设计修改（补充）通知单

设计号：2023-KZ-0161

第 A03 号

项 目： 三明市少体校举重比赛训练综合楼项目

变更后一层平面图 1:100

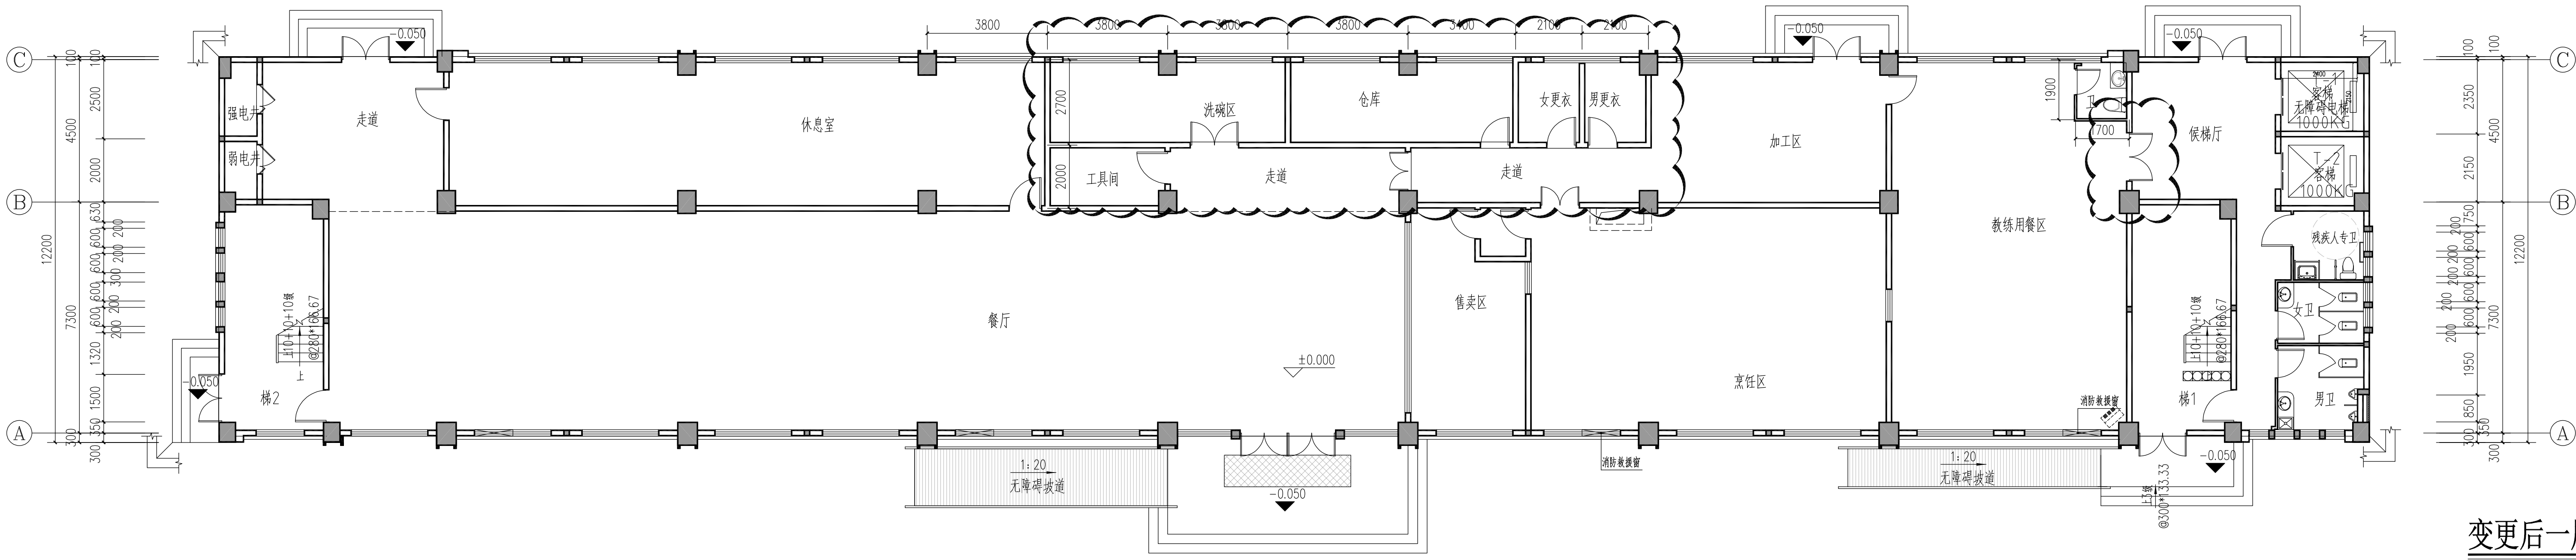
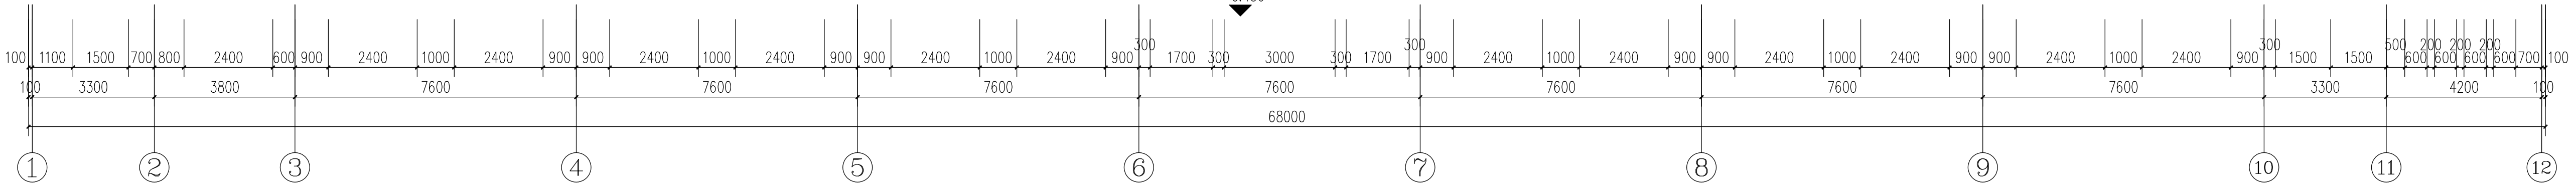
- 变更如下:
- 一层厨房仓库增大空间并增加工具间。
 - 一层教练用餐区A至C轴交10轴原有楼梯间处门取消,变更至候梯厅。

变更后二层平面图 1:100

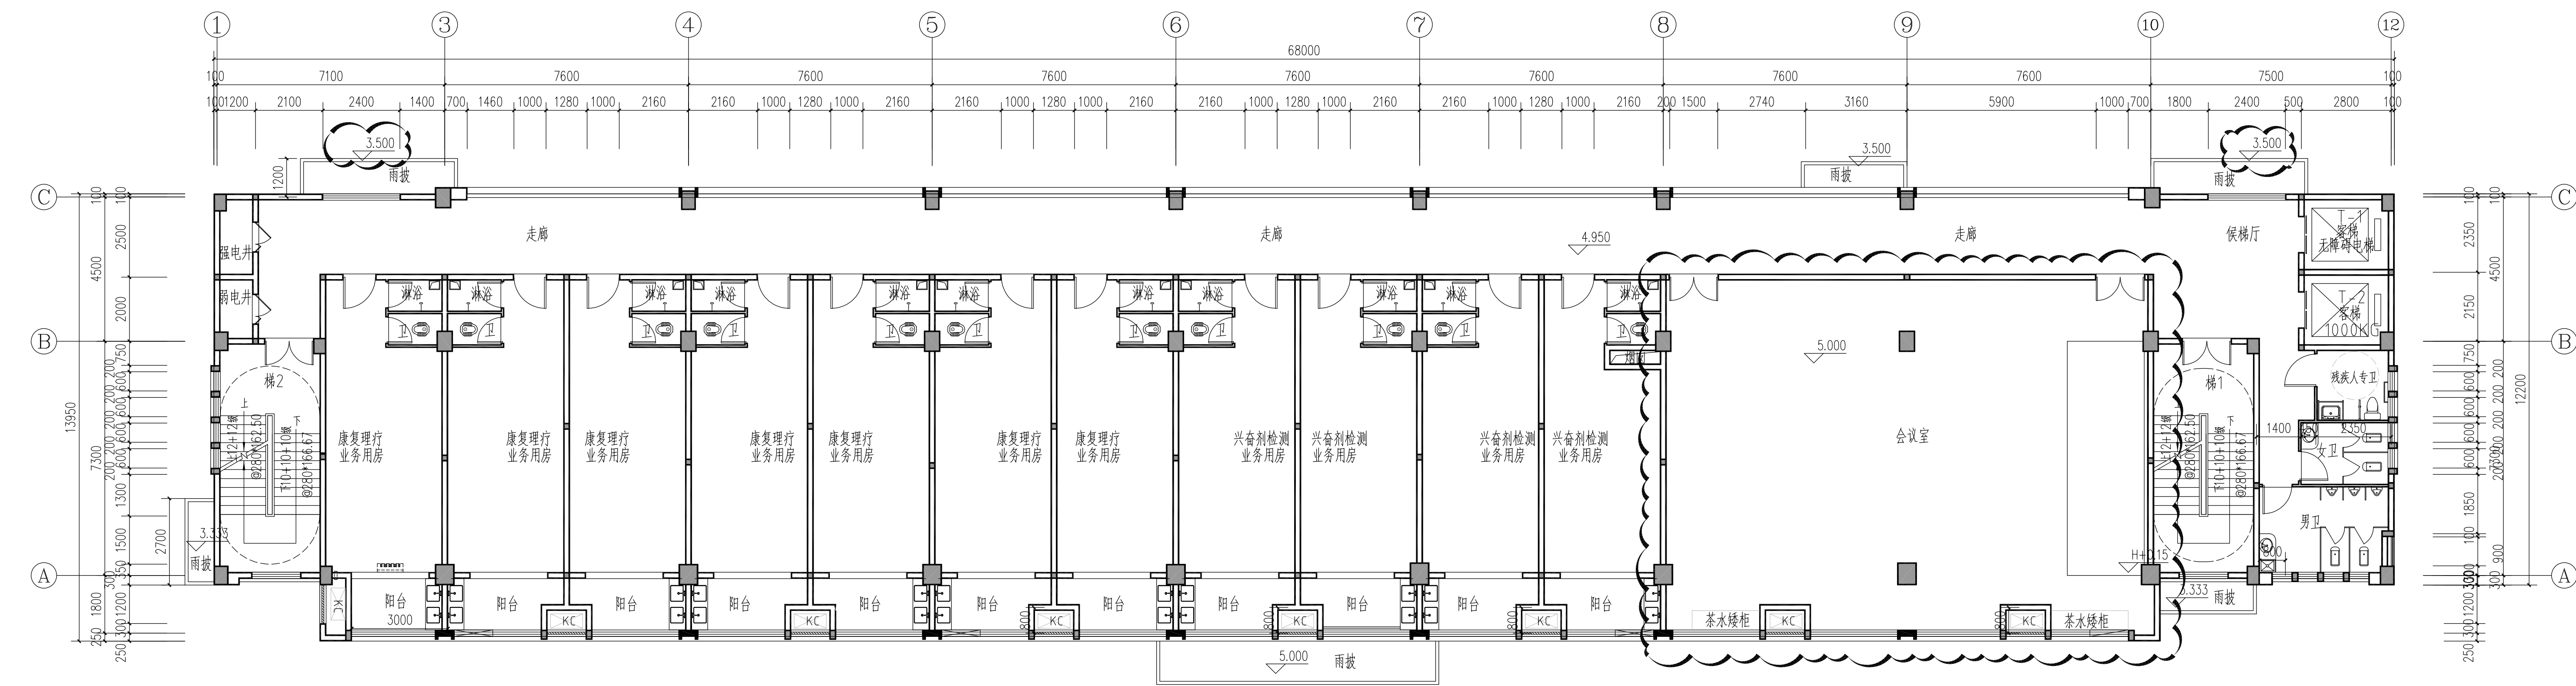
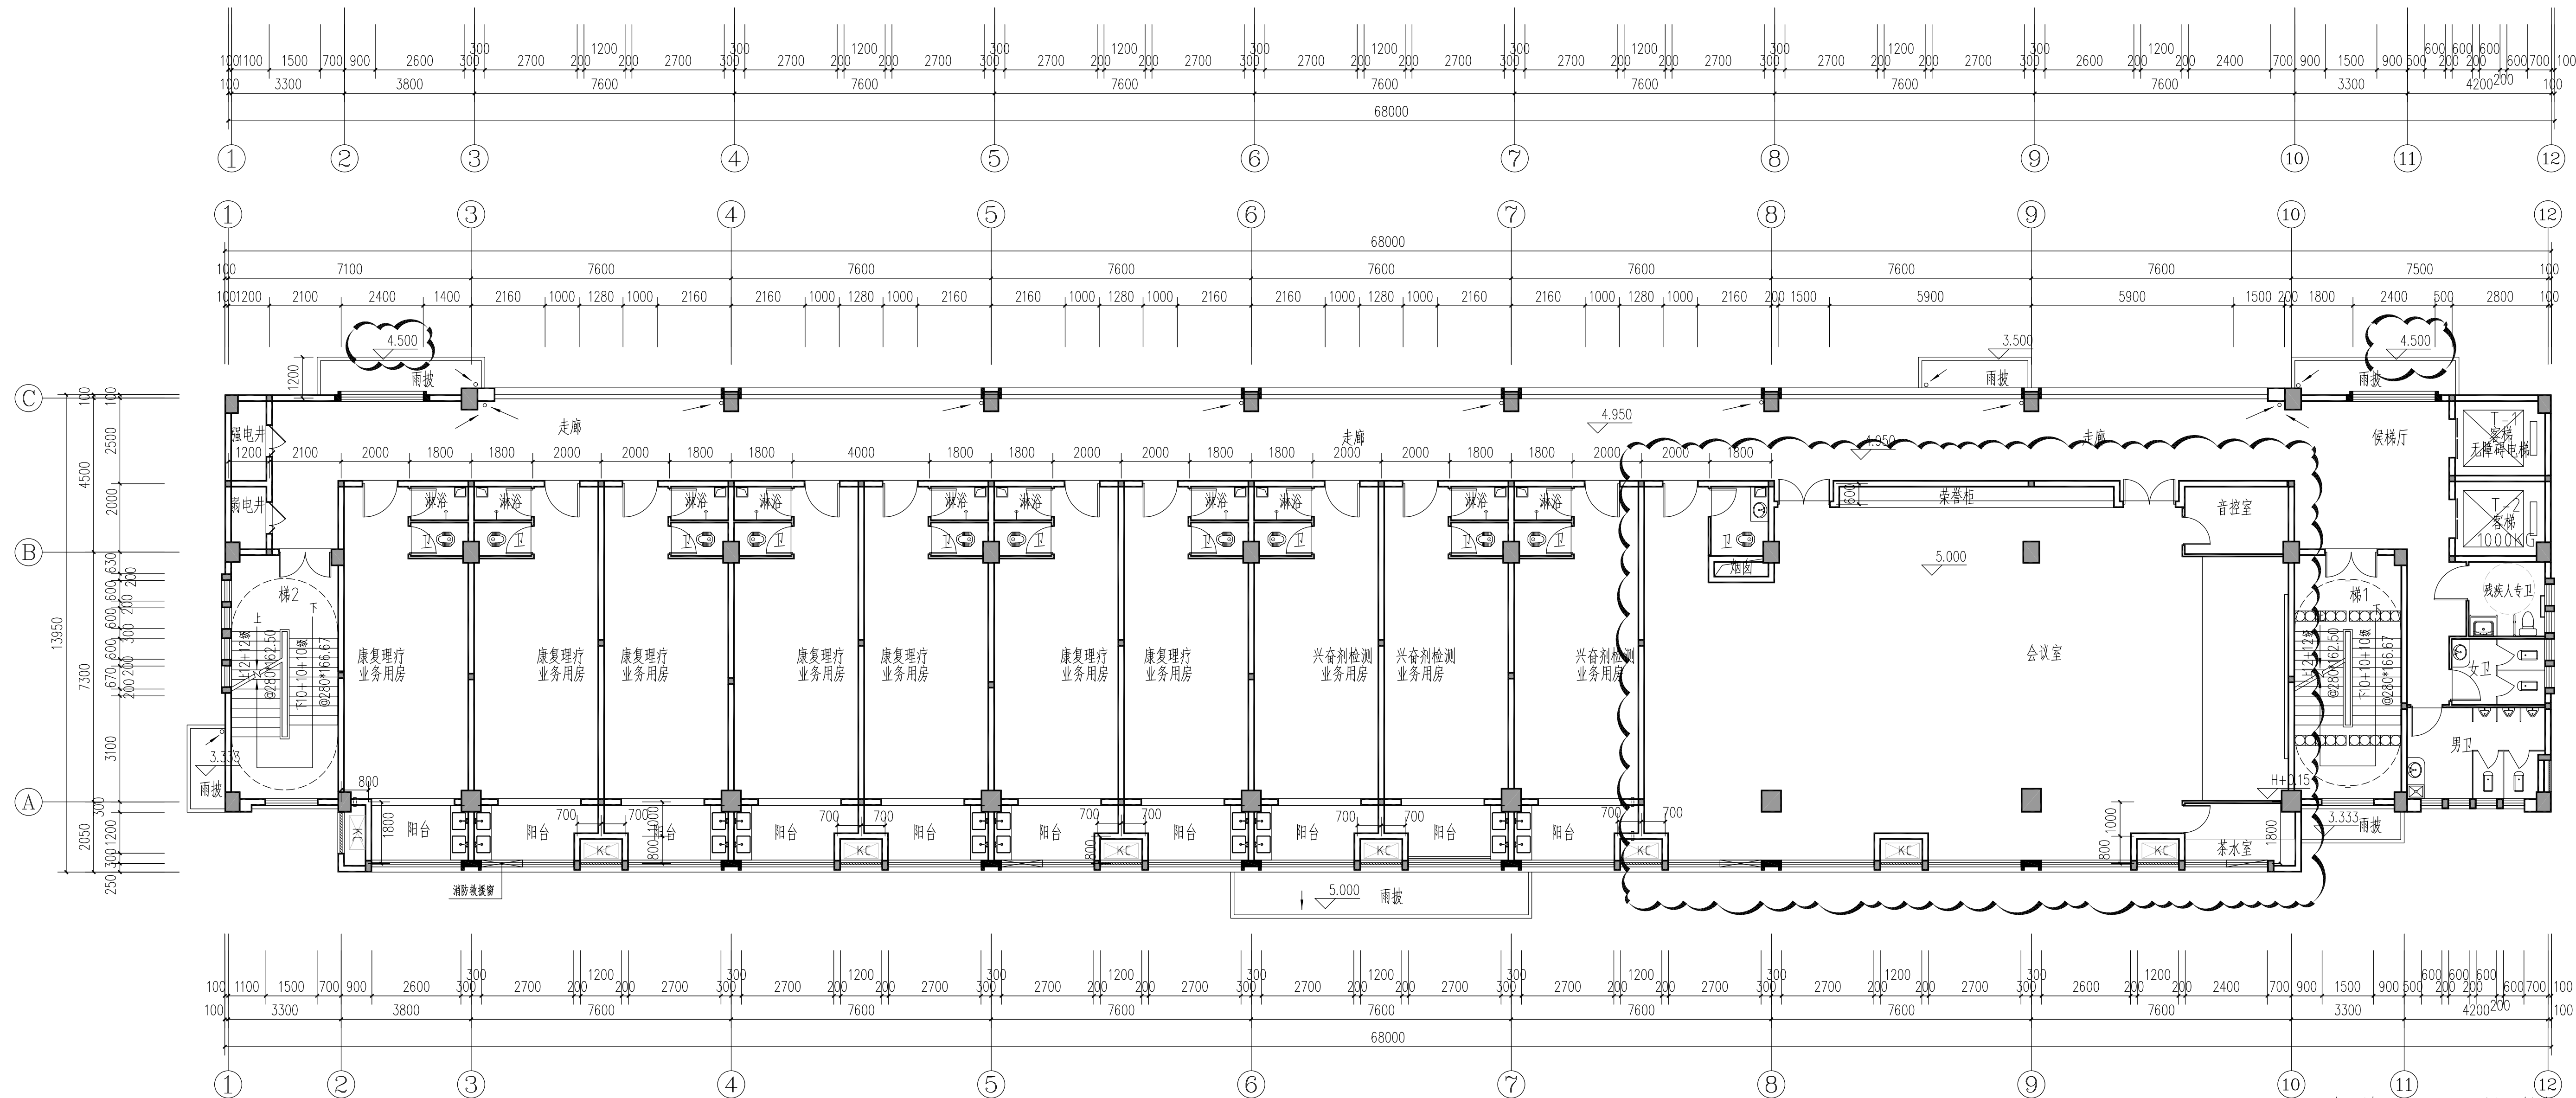
变更如下: 1、二层C轴交3轴和10轴处雨披原有高度为3.5m现变更为4.5m。

- 2、二层会议室增设茶水间和音控室。
- 3、二层取消8轴处兴奋剂检测业务用房增大会议室功能间。

变更后三层平面图 1:100

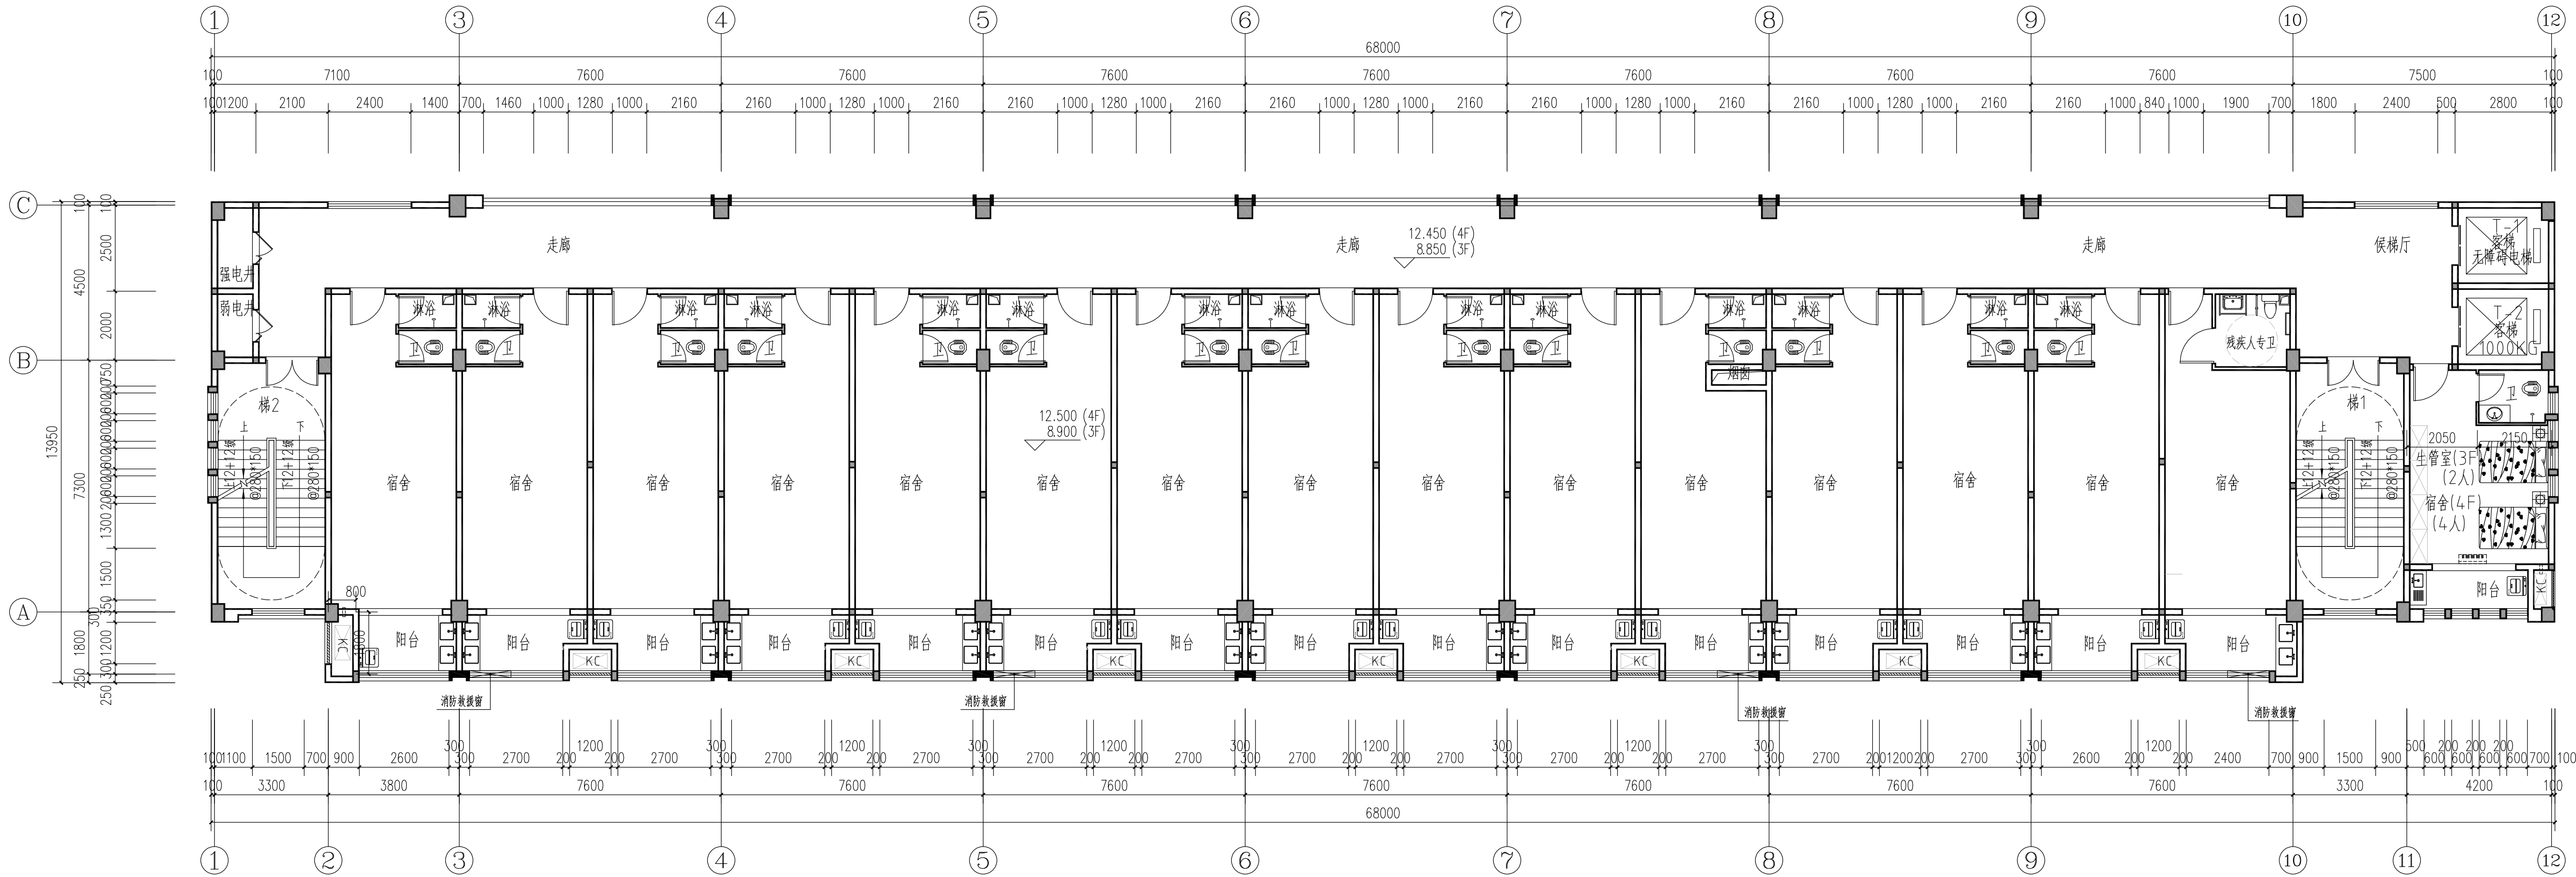
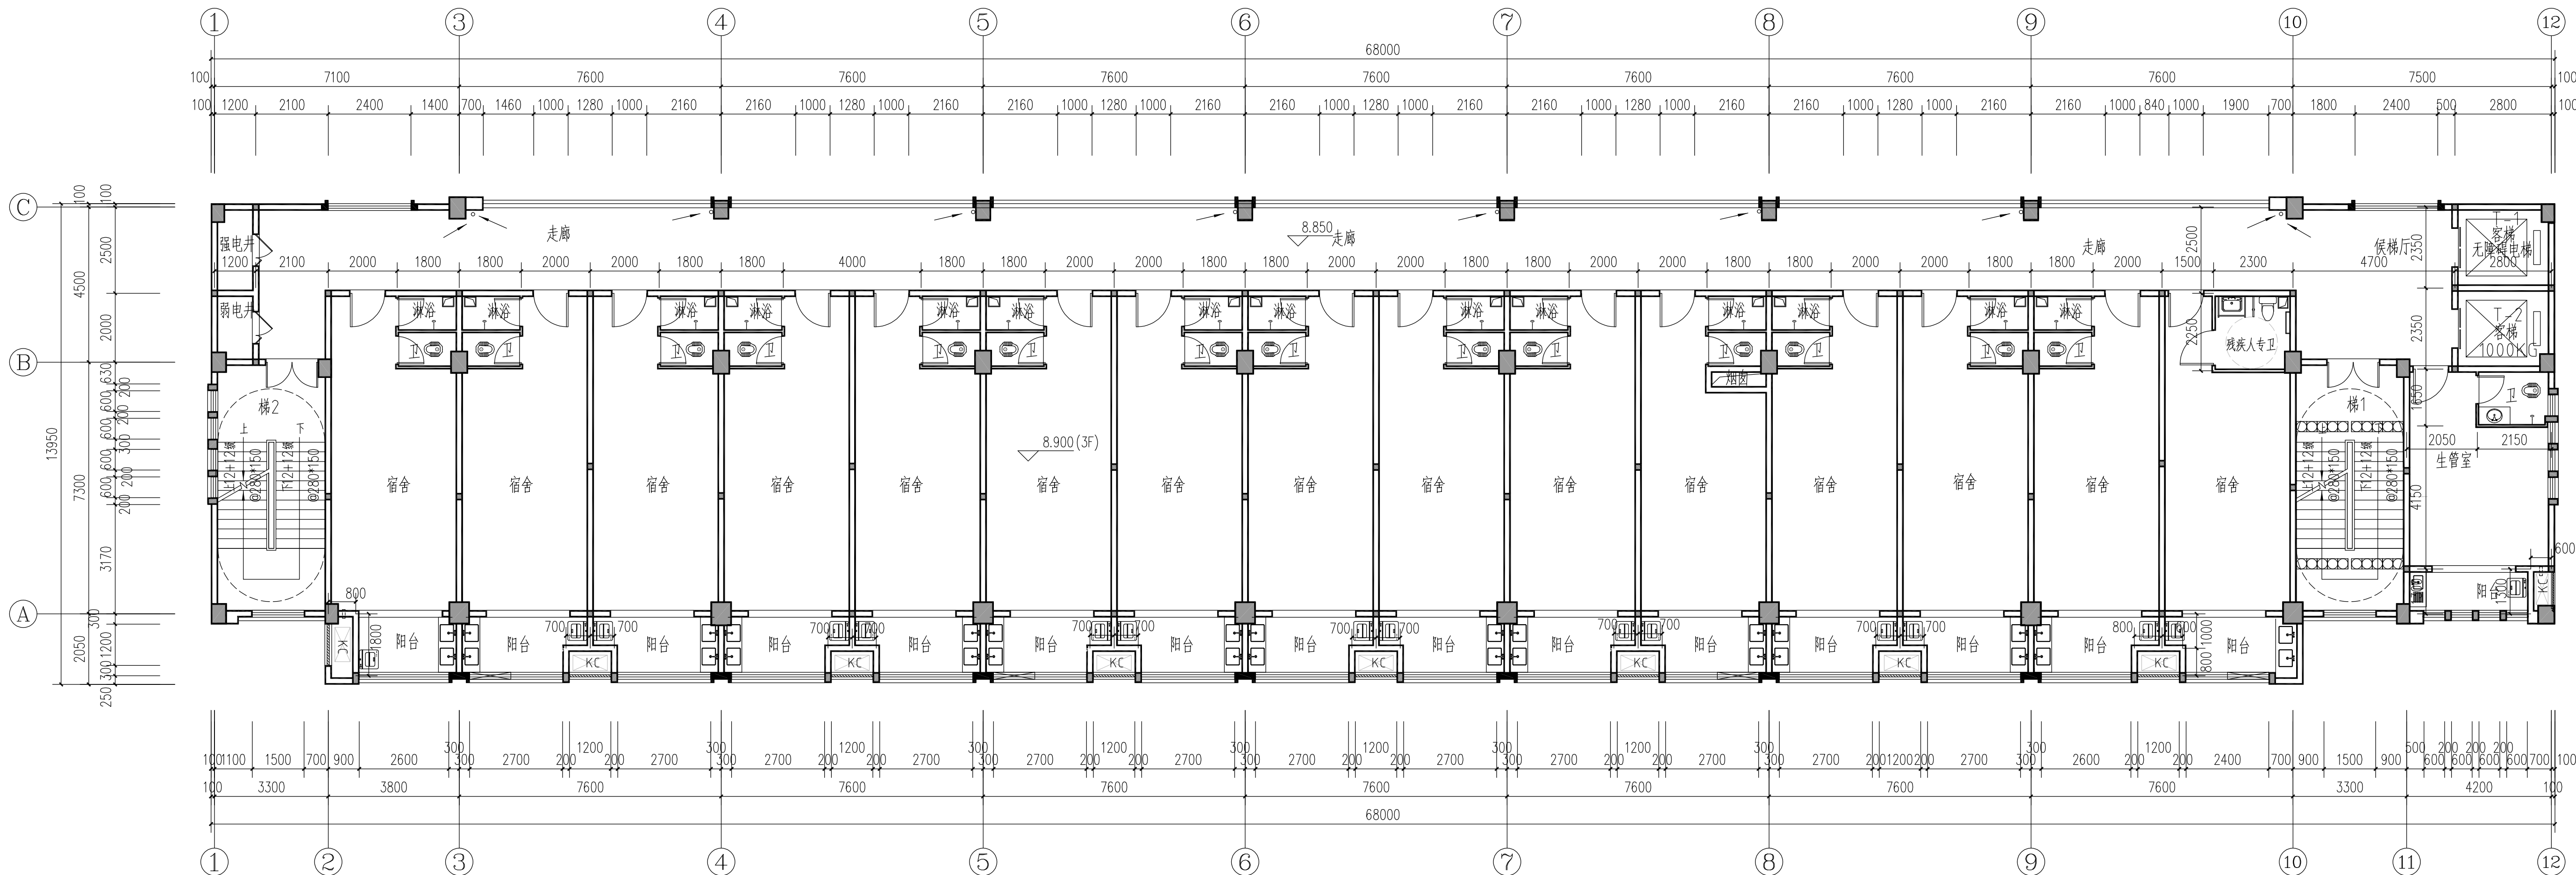
变更如下：1、三层柱网根据结构专业变更。
